製品仕様変更のご案内

B-P1(ゴム足)および、下記B-P1ゴム足使用ケース

■形状変更

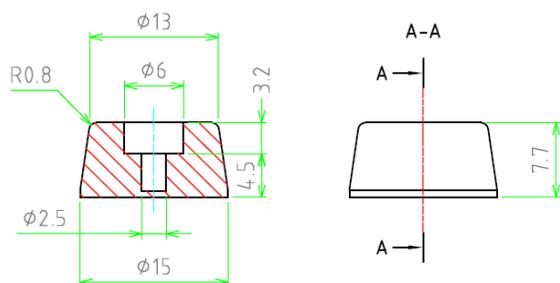
変更前

膜付き

変更後

穴あき

■サイズ変更

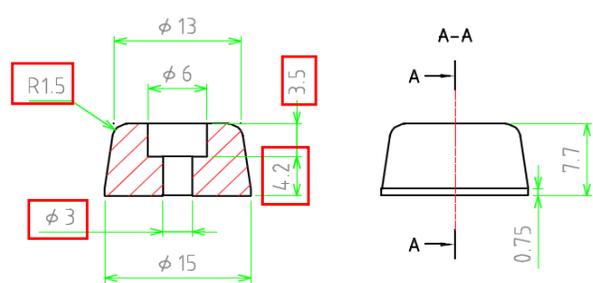
変更前

変更後
